令01原機(峠)101
令和2年1月16日

加工の事業に係る廃止措置計画認可申請書の一部補正について

加工の事業に係る廃止措置計画認可申請書

補正前後比較表

図 4-1 廃止措置期間全体にわたる主な解体撤去等の手順

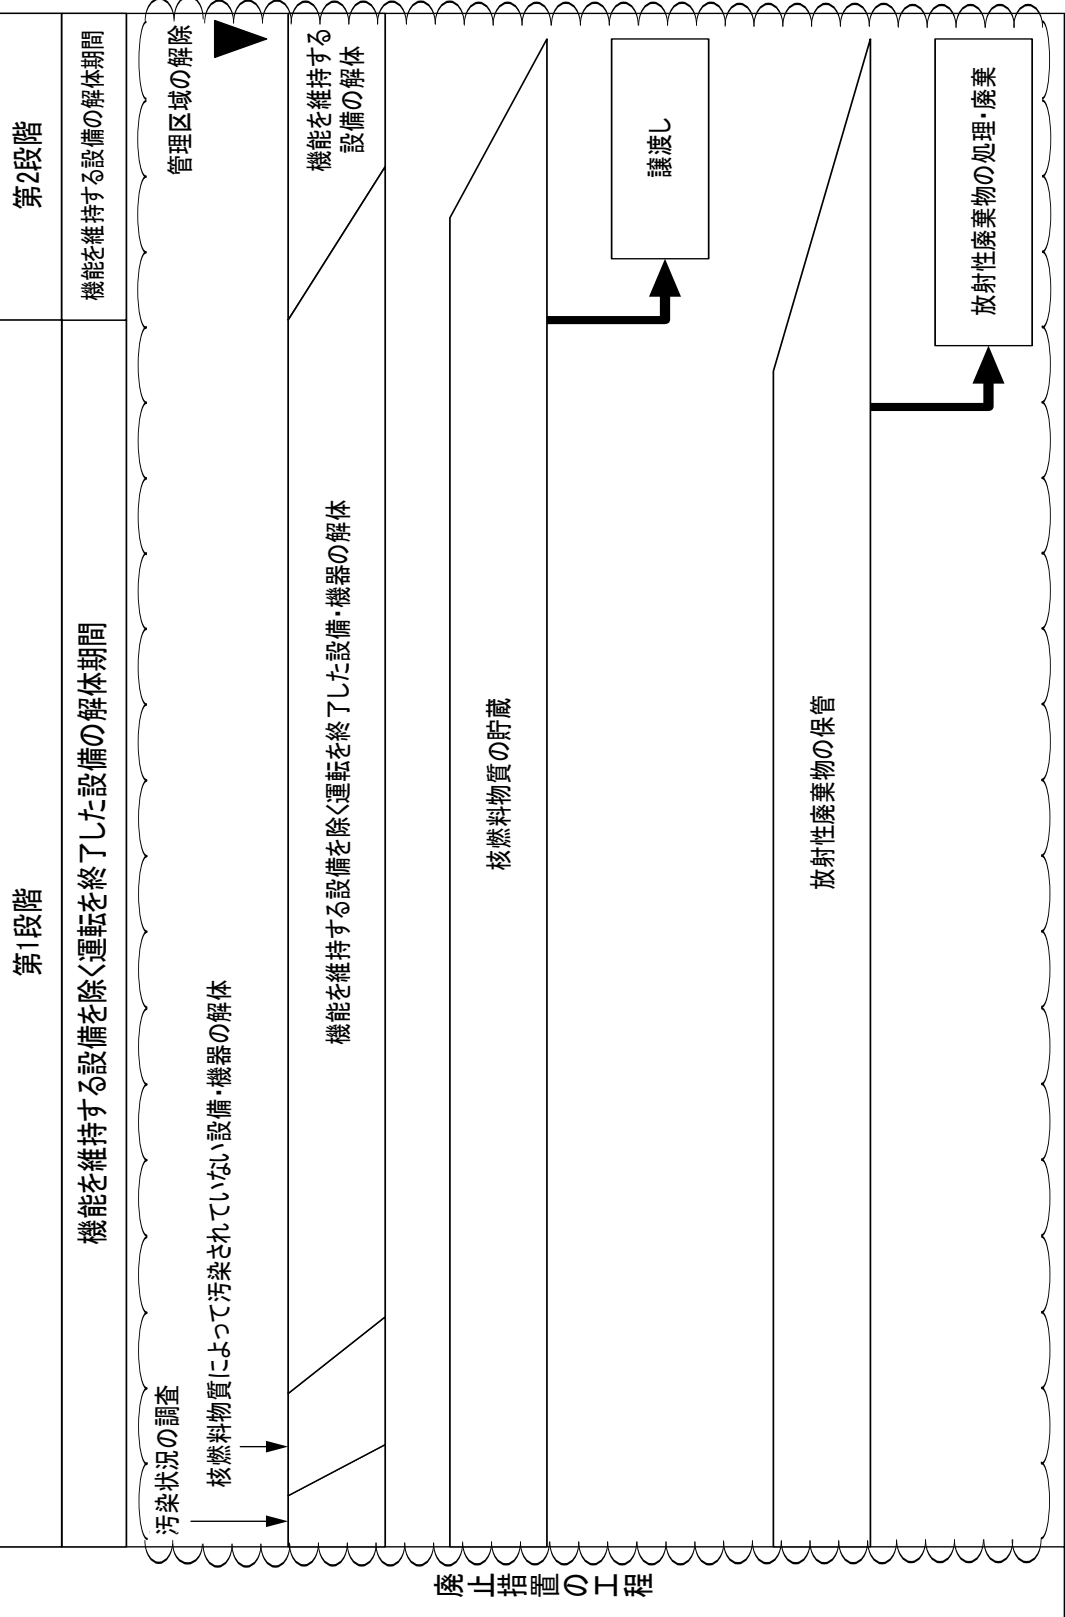
補正前 (H30.9.28 申請)		補正後	変更理由
第1段階	第2段階	(削る)	記載の適正化(図が重複するため削除)
機能を持する設備を除く運転を終了した設備の解体期間	機能を持する設備の解体期間		
 <p style="text-align: center;">廃止措置の工程</p>			
管理区域の解除			
機能を維持する設備・機器の解体			
核燃料物質の貯蔵			
譲渡			
放射性廃棄物の保管			
放射性廃棄物の処理・廃棄

図 7-1 給排気系統図

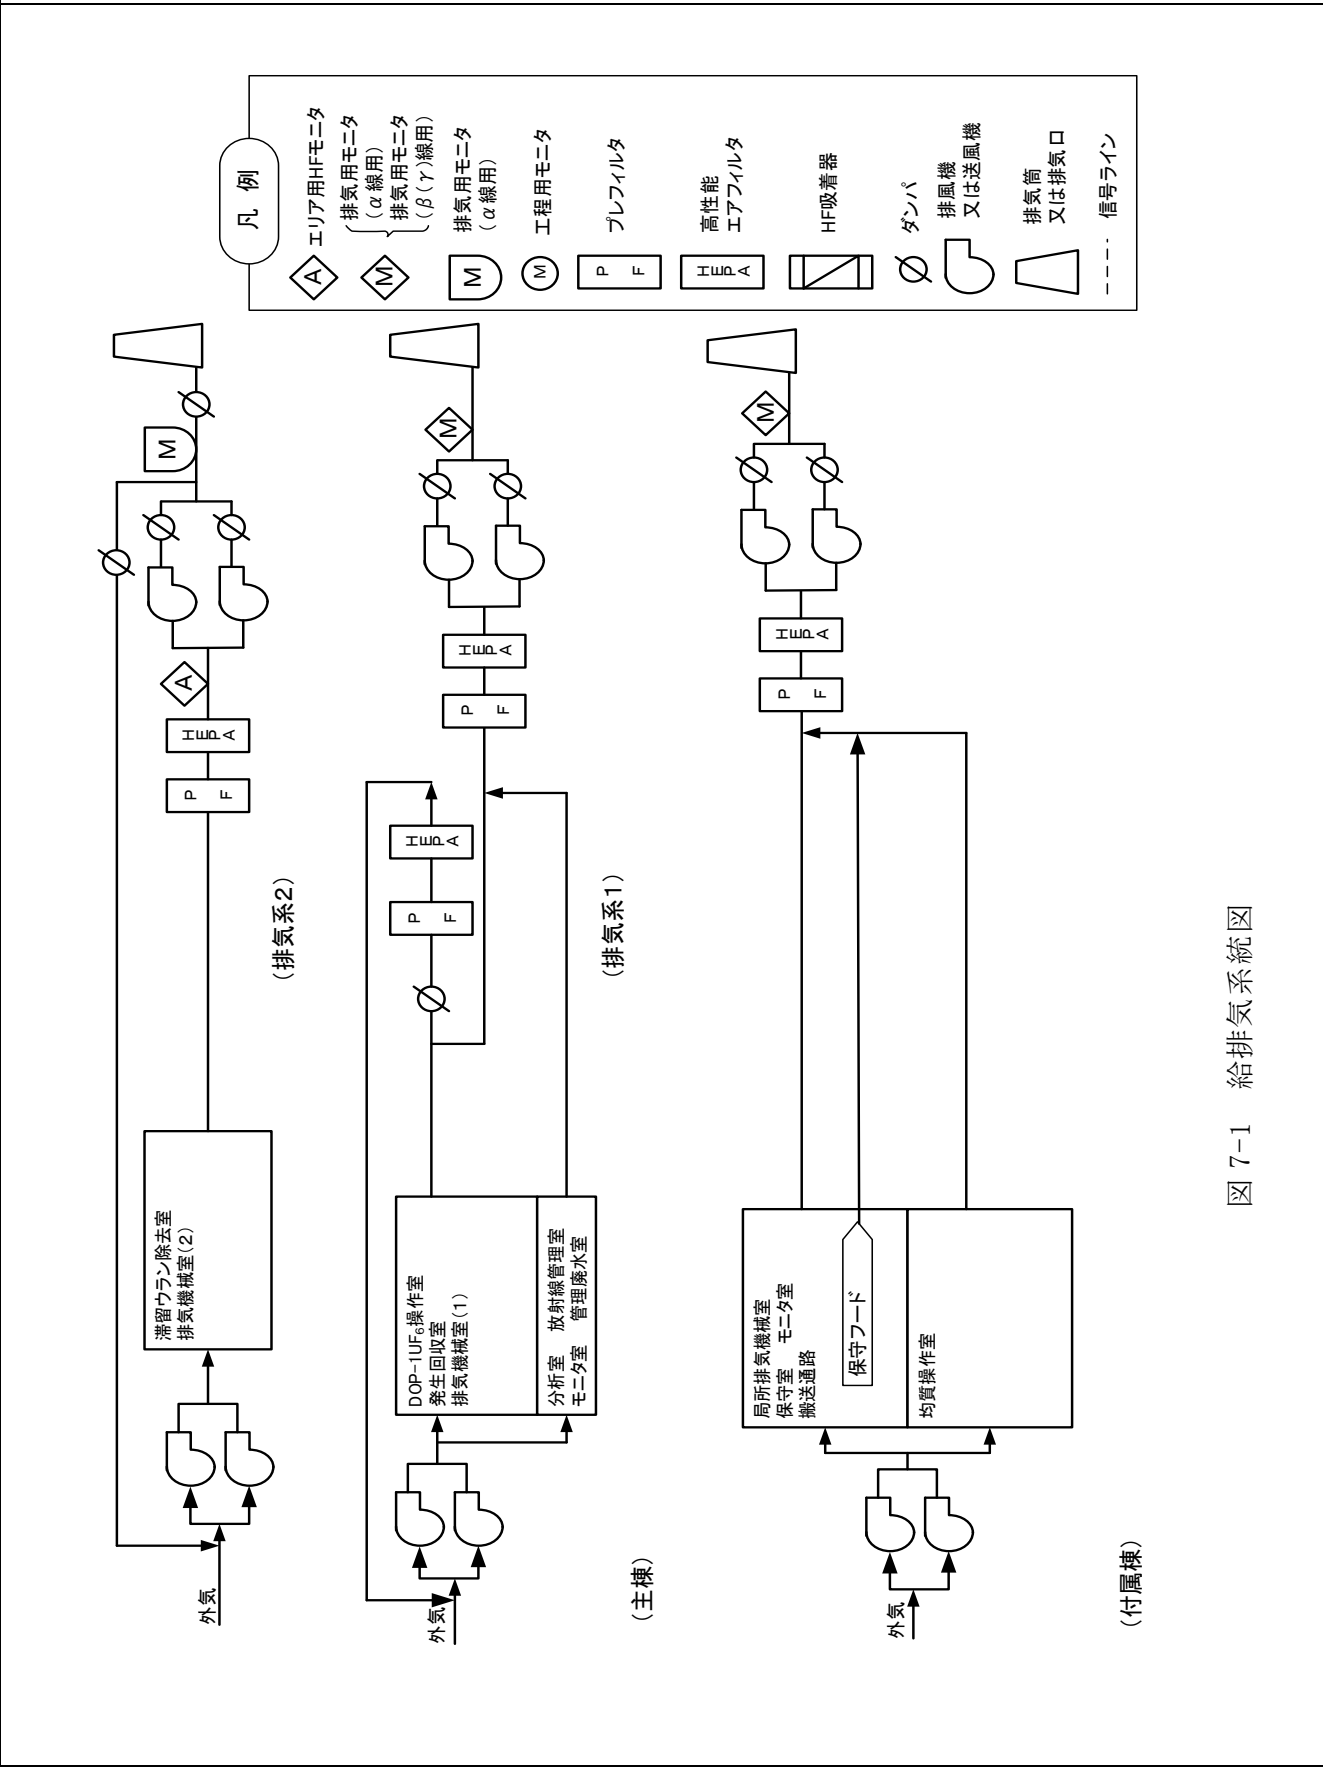
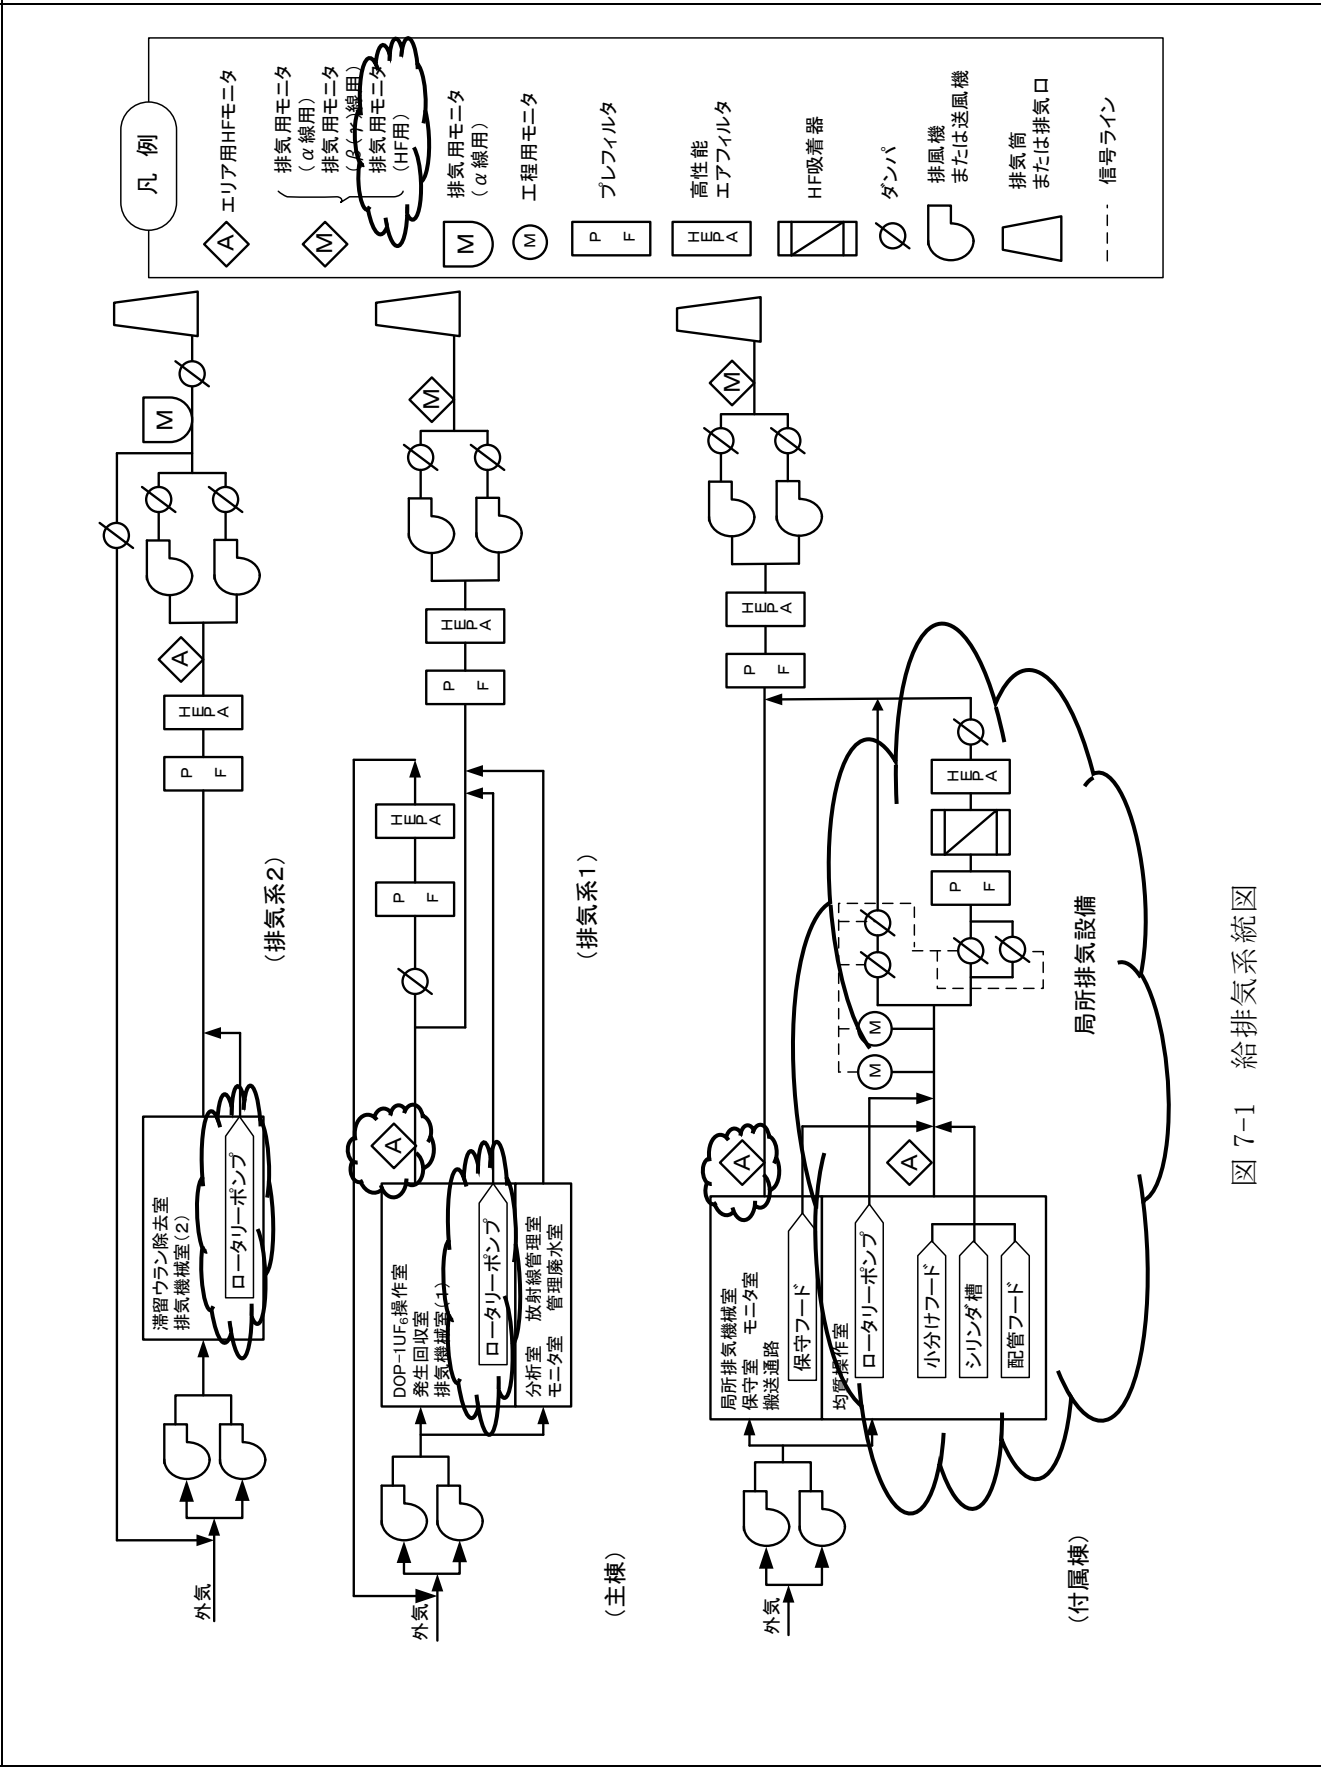
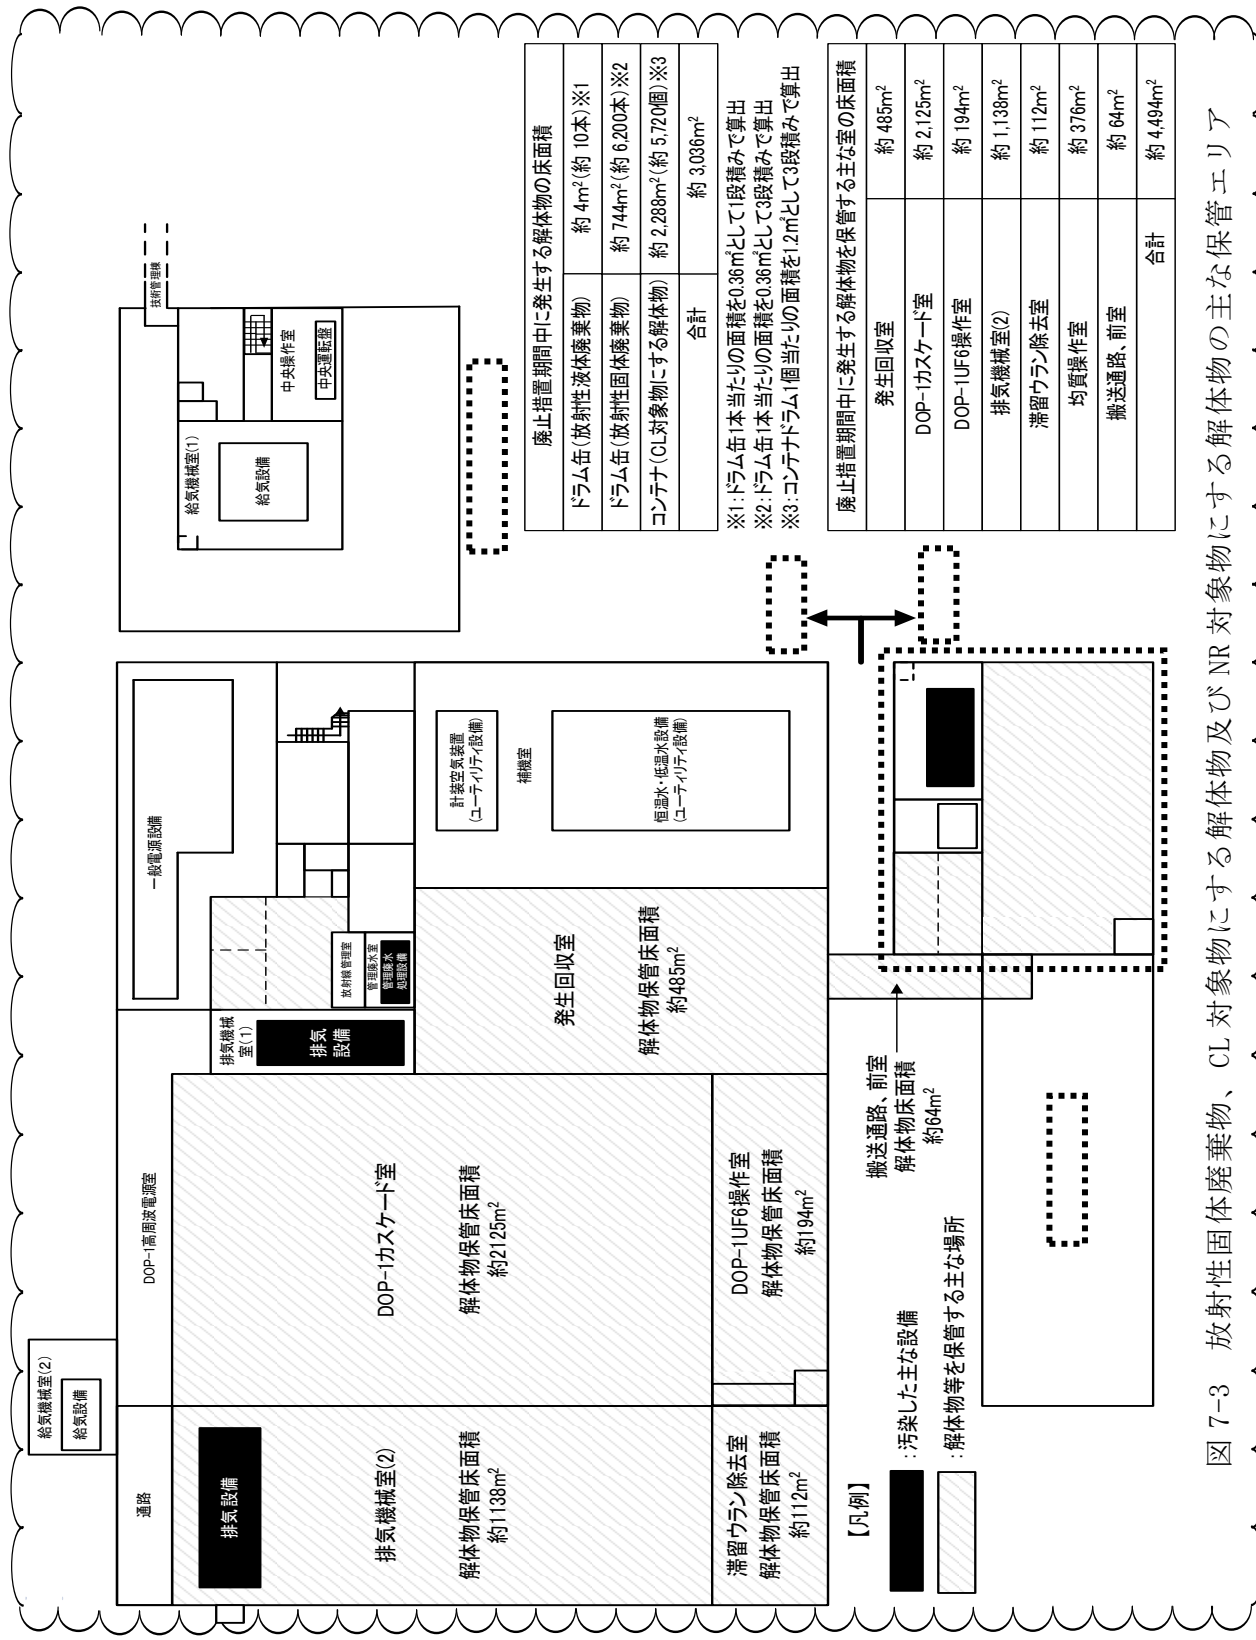
補正前 (H30.9.28 申請)	補正後	変更理由
 <p>補正前 (H30.9.28 申請)</p> <p>凡例</p> <ul style="list-style-type: none"> △ エリア用HFモニタ ◇ 排気用モニタ (α線用) ◇ 排気用モニタ (β(γ)線用) ○ 排気用モニタ (α線用) ○ 工程用モニタ P F プレフィルタ H E P A 高性能エアフィルタ HF吸着器 ∅ ダンパ 排風機 または送風機 排気筒 または排気口 --- 信号ライン <p>(排気系2)</p> <p>滞留ウラン除去室 排気機械室(2)</p> <p>(排気系1)</p> <p>DOP-IUF₀操作室 発生回収室 排気機械室(1)</p> <p>分析室 放射線管理室 モニタ室 管理廃水室</p> <p>局所排気機械室 保守室 モニタ室 搬送通路</p> <p>保守フード</p> <p>均質操作室</p> <p>外気</p> <p>(主棟)</p> <p>(付属棟)</p>	 <p>補正後</p> <p>凡例</p> <ul style="list-style-type: none"> △ エリア用HFモニタ ◇ 排気用モニタ (α線用) ◇ 排気用モニタ (β(γ)線用) ○ 排気用モニタ (HF用) ○ 排気用モニタ (α線用) ○ 工程用モニタ P F プレフィルタ H E P A 高性能エアフィルタ HF吸着器 ∅ ダンパ 排風機 または送風機 排気筒 または排気口 --- 信号ライン <p>(排気系2)</p> <p>滞留ウラン除去室 排気機械室(2)</p> <p>ロータリーポンプ</p> <p>(排気系1)</p> <p>DOP-IUF₀操作室 発生回収室 排気機械室(1)</p> <p>分析室 放射線管理室 モニタ室 管理廃水室</p> <p>局所排気機械室 保守室 モニタ室 搬送通路</p> <p>保守フード</p> <p>均質操作室</p> <p>小分けフード</p> <p>シリンダ槽</p> <p>配管フード</p> <p>外気</p> <p>(主棟)</p> <p>局所排気設備</p> <p>(付属棟)</p>	<p>記載の適正化</p> <p>図 7-1 給排気系統図</p>
